ZNAK SPRAWY: IG.ZP.271.3.2020. Budowa Parku Kulturowego – Biblioteki w Stężyce

Wyjaśnienia nr 2 treści SIWZ

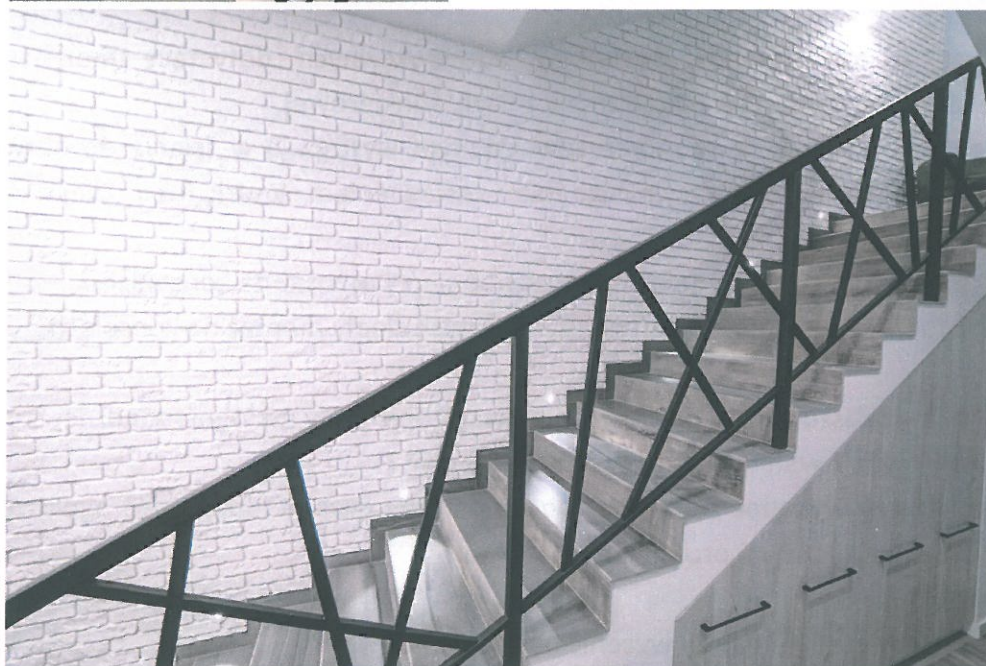
- 4) Jaką dachówkę należy uwzględnić w wycenie betonową czy ceramiczną ?

Odp. Dachówka ceramiczna „Holenderka Esówka” w kolorze naturalnej czerwieni - dachówka ceramiczna będąca odwzorowaniem historycznej dachówki o falistym kształcie o przekroju przypominającym literę "S".
